改善箇所説明図①

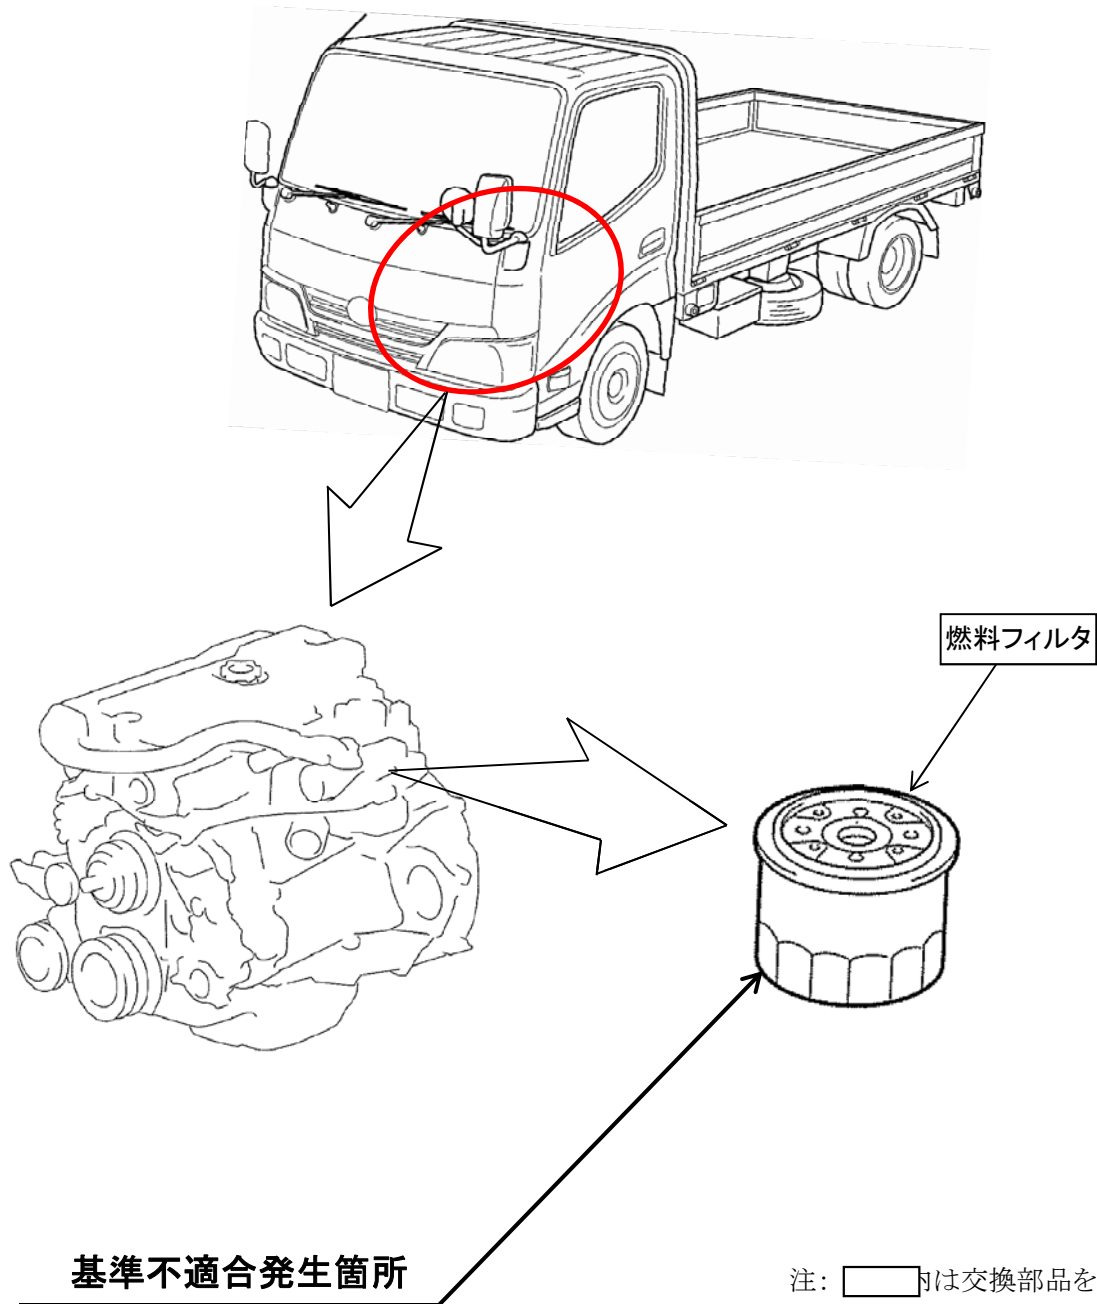
ディーゼル車の燃料装置において、原動機に取り付けられている燃料フィルタの強度が不足しているため、頻繁に原動機の始動、停止を行うと燃料圧力の変動により、燃料フィルタのケースに亀裂が入るものがある。そのため、そのままの状態で使用を続けると、亀裂が進行してフィルタケースが破損して、最悪の場合、燃料が漏れるおそれがある。

全車両、当該燃料フィルタを対策品に交換する。

識別:改善済車両には車台番号打刻位置の下側に黄色ペイントを塗布する。
